Miljø- og Fødevareklagenævnets ophævelses- og hjemvisningsafgørelse af 26. juni 2020 - Kystdirektoratets afgørelse af 18. december 2019 - Operaparken

Ansøgning om tilladelse til anlæg på søterritoriet

Opdateret ansøgning – Sagsreference J.nr. 19/01363-74

Status præsentation - Broforbindelse

Kontrol af: CKA

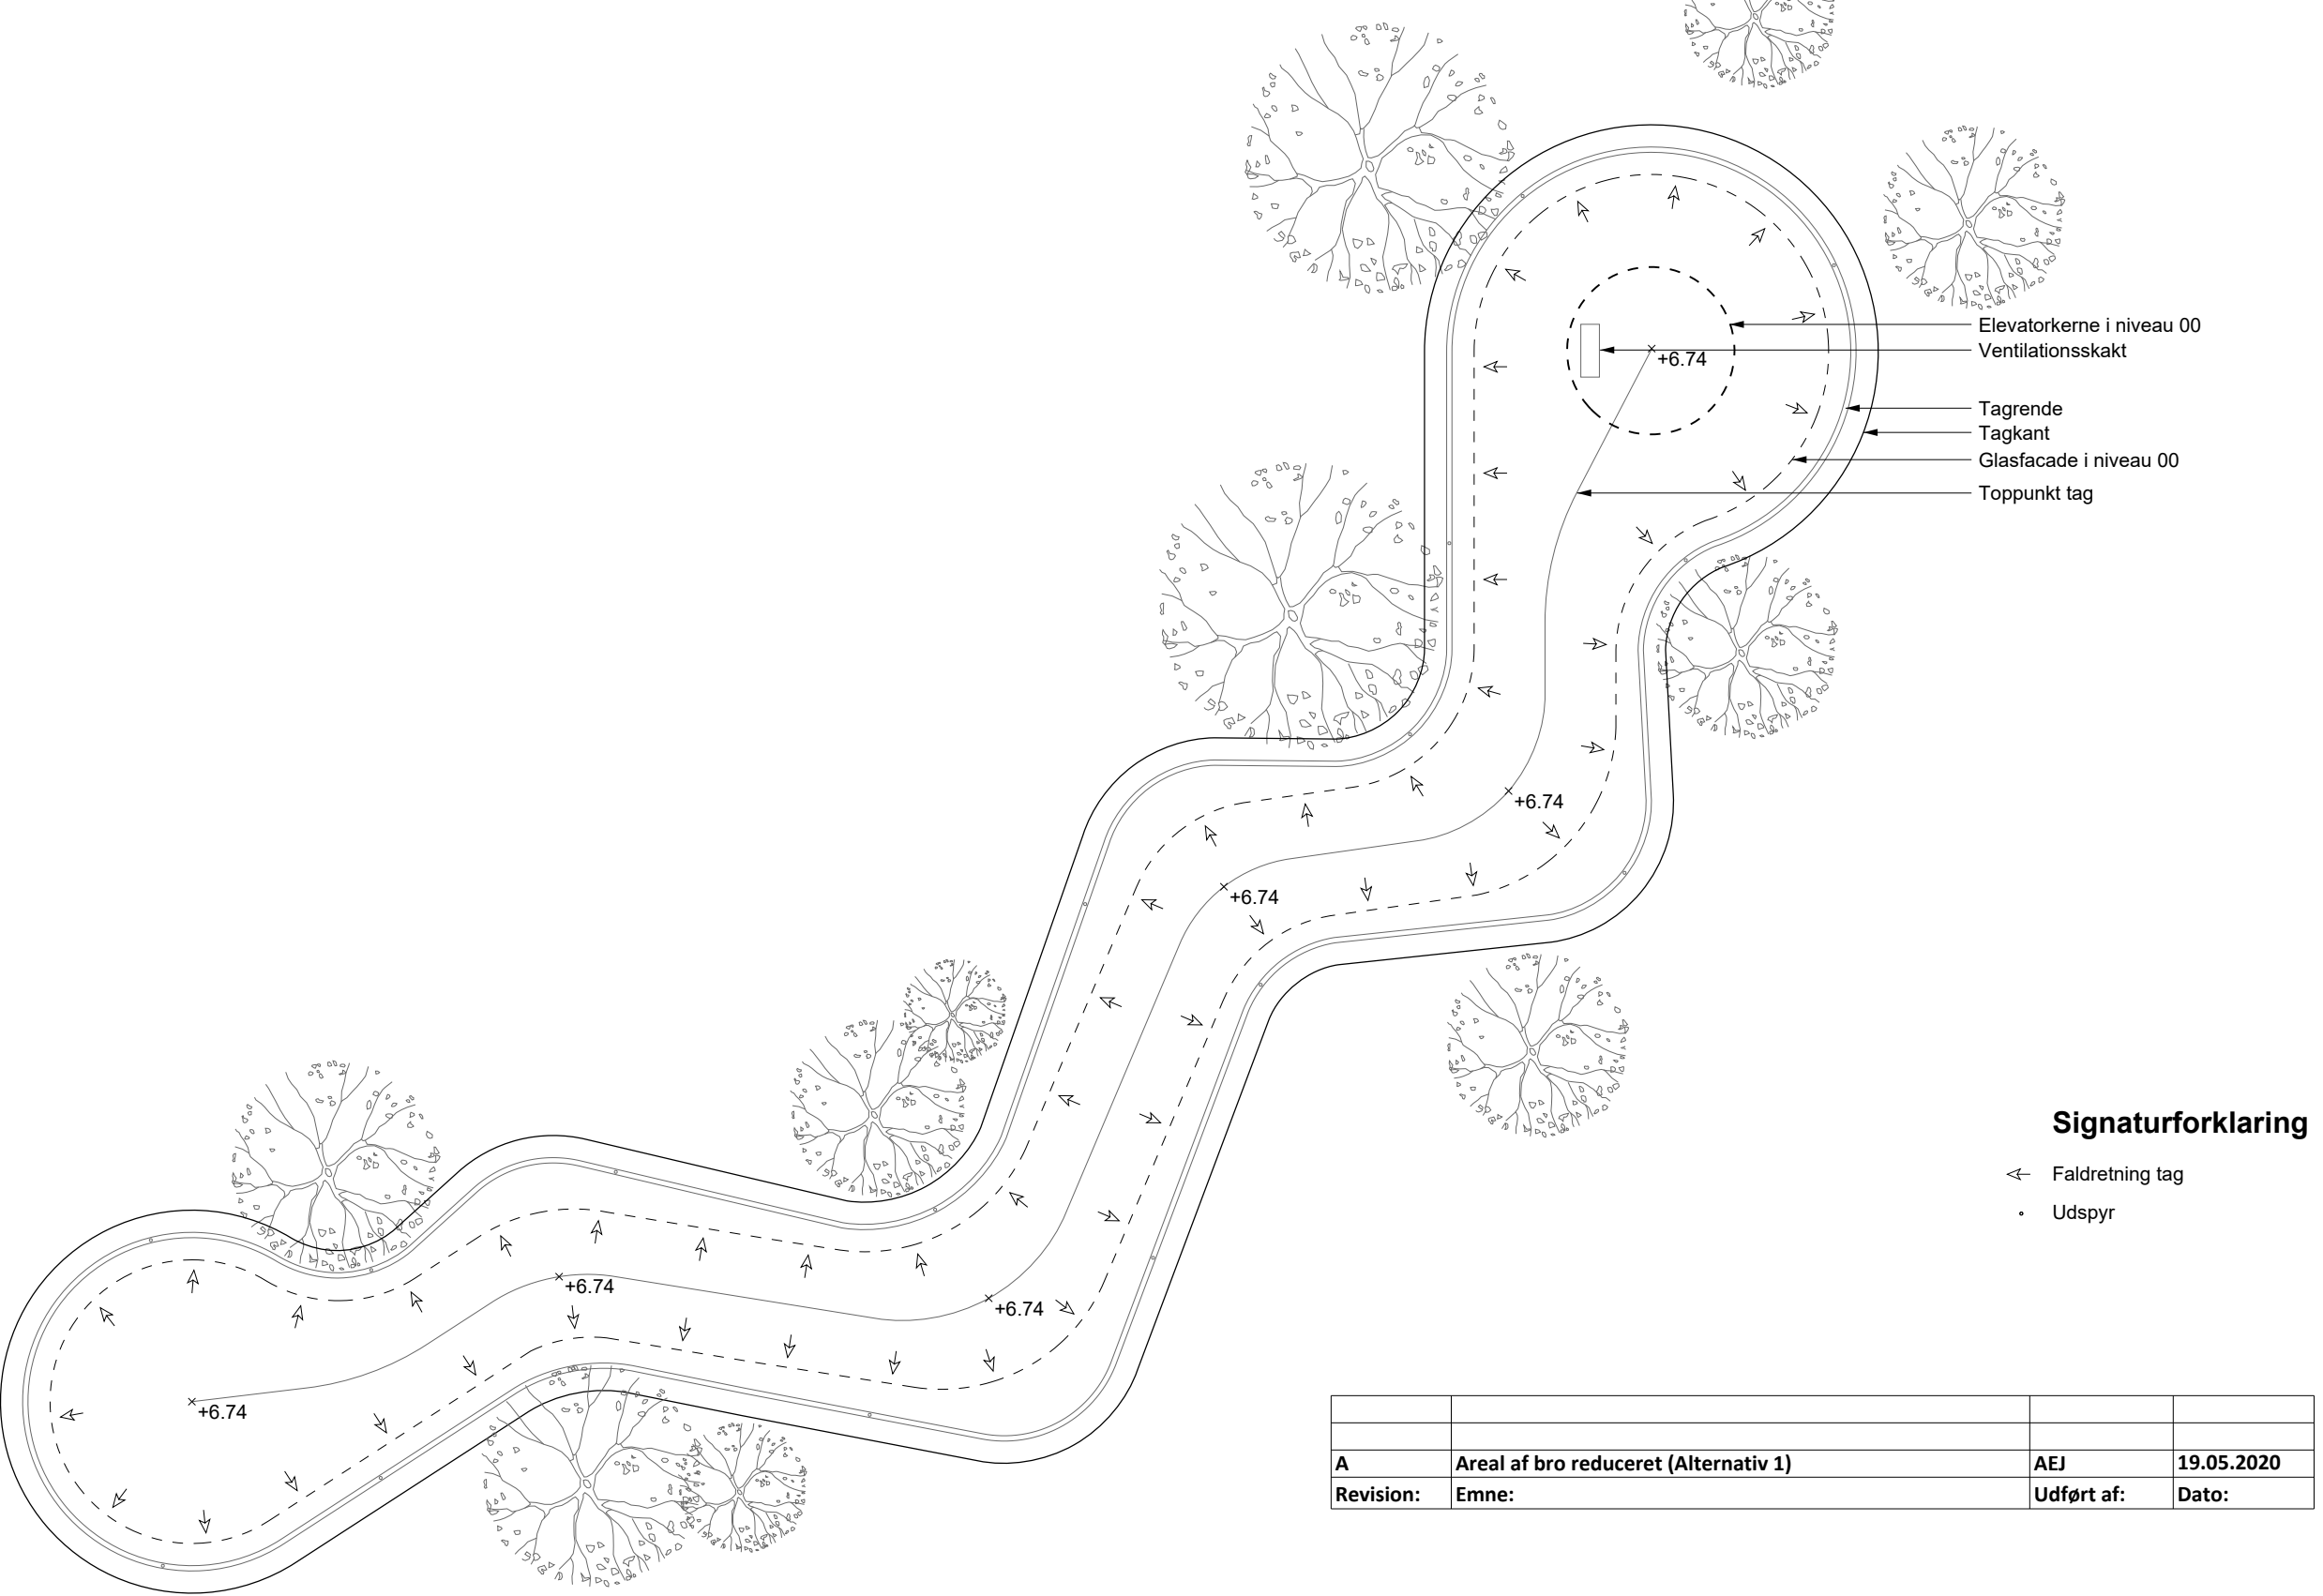
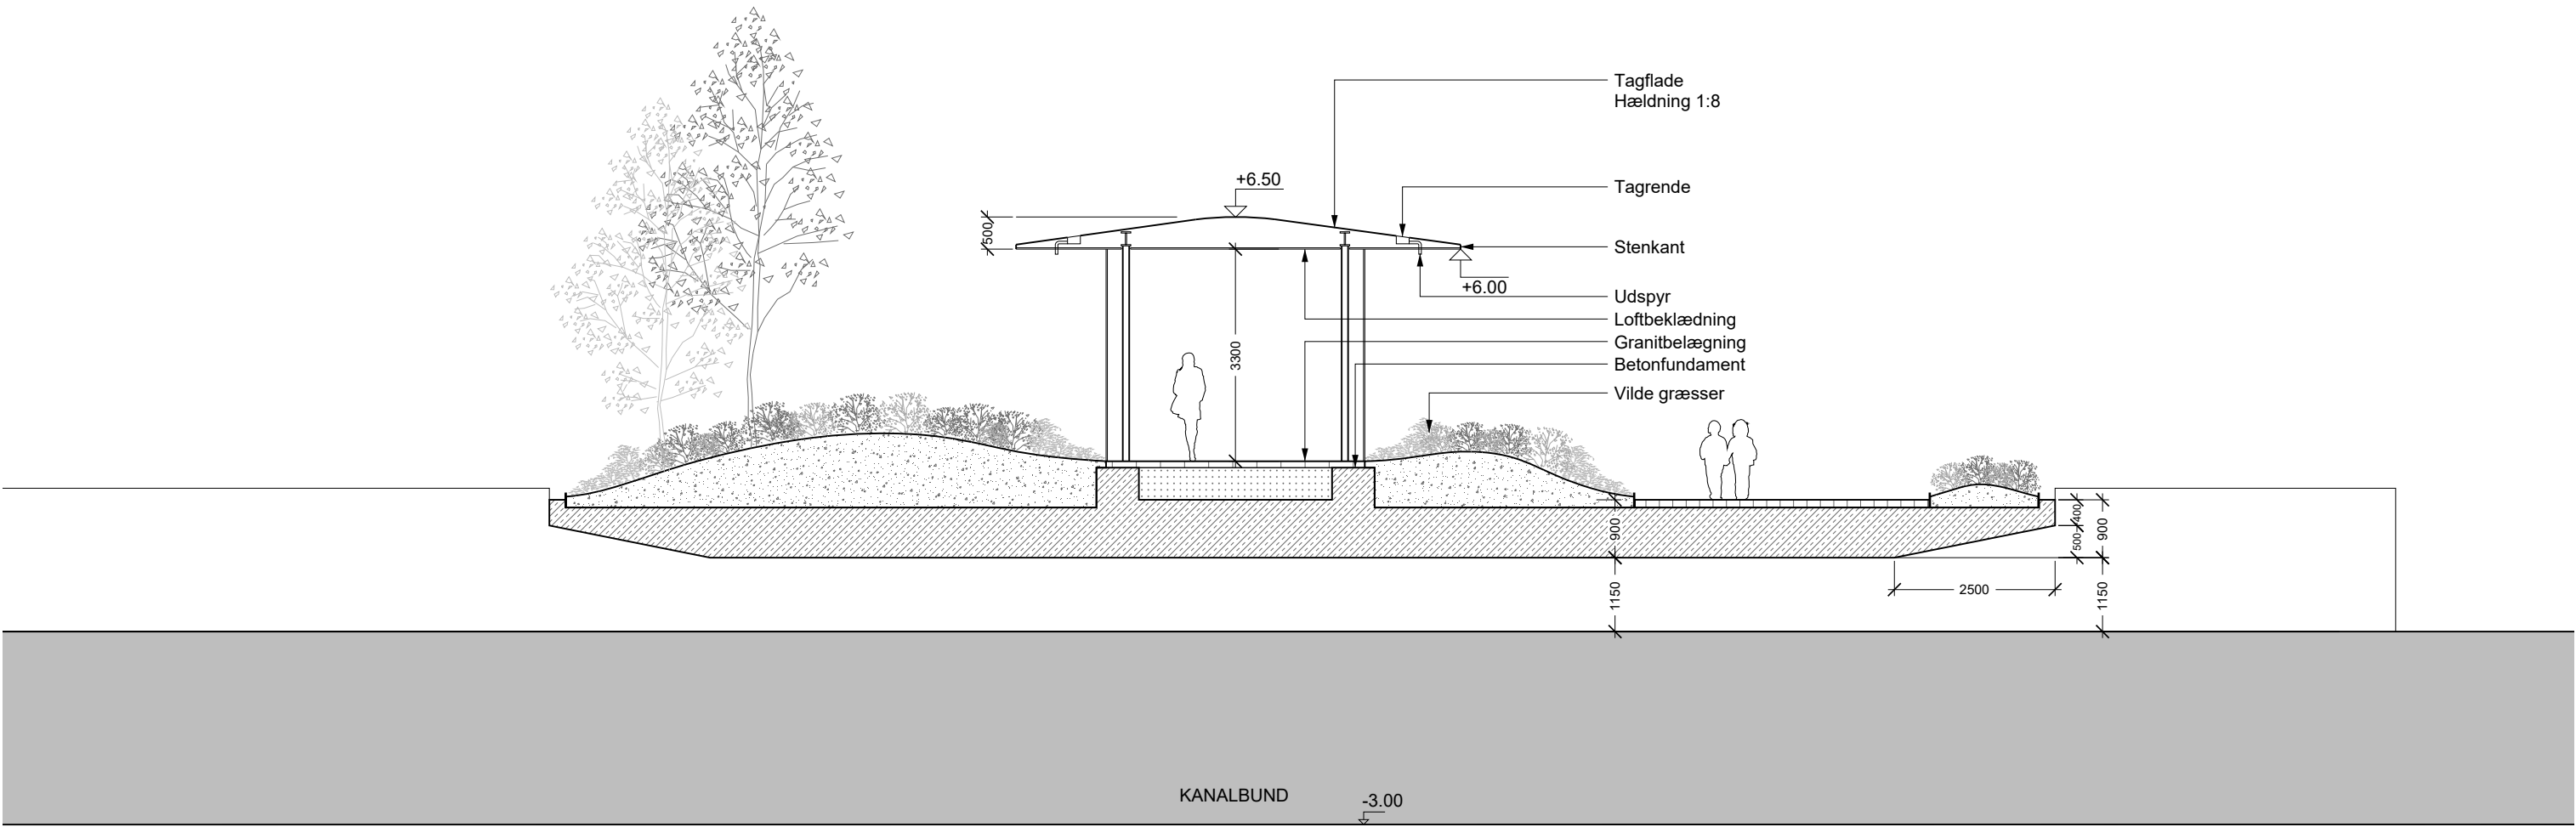
Siden den oprindelige ansøgning, har den videre detailprojektering vist, at vi ikke kan etablere en tunnel fra Operaparken til Operaen, uden en stor risiko for sætninger i Operaens fundamenter for det store tag.

Vi har derfor valgt at gå bort fra denne løsning, og i stedet udvide den eksisterende bro, og søger for nuværende Københavns Kommune om dette (forslag vedlagt).

Denne ændring i projektet ændrer den tidligere ansøgning således, at der ikke vil være behov for hverken tunnel eller midlertidig opfyld af Kanal Syd, ligesom der ikke ændres på bundkoter, gennemsejlingshøjder og gennemsejlingsbredden ved broerne. Vi fastholder ansøgningen om udvidelse af øen ud på søterritoriet, og søger om, hvis dette er under Kystdirektoratets resor, om udvidelse af bredden af den eksisterende bro for en bedre forbindelse mellem Operaparken og Operaen.

- Tunnel mellem den Sydlige Dokø og Operaøen er udgået af projektet, til fordel for en mere offentlig forbindelse mellem den kommende Operapark og Operaen, via en bredde-udvidelse af den nuværende bro mod Inderhavnen, se venligst bilag.
- Midlertidig opfyld af Kanal Syd (mellem den Sydlige Dokø og Operaøen) er udgået af projektet.

Arealet af den eksisterende bro udgør ca. 175 m² og det nye samlede broareal vil udgøre ca. 350 m² med organiske afslutninger mod øst og vest.

Den nye samlede landskabsbro udføres med granitbelægning som de øvrige belægnings i nærområdet samt med beplantning og en stiforbindelse afskærmet med glasvægge og en slank overdækning.
